ControlLogix™ コントローラリビジョン 10

Cat. No. 1756-L55, -L55M12, -L55M13, -L55M14, -L55M16,
-L55M22, -L55M23, -L55M24

リリースノートを使用するとき

MGPS 命令の削除

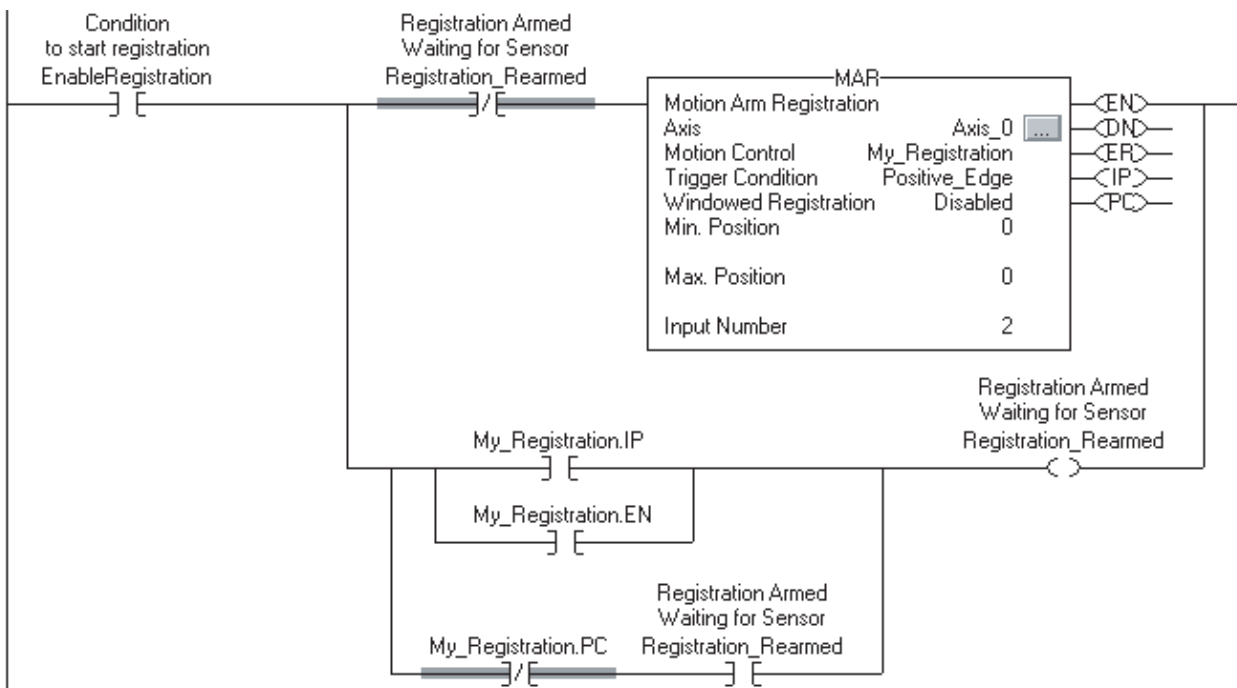
MGPS 命令が使用できなくなりました。プロジェクトをこのリビジョンに更新するときには、MGPS 命令は Stop Mode が Programmed 設定された MGS 命令に自動的に変換されます。
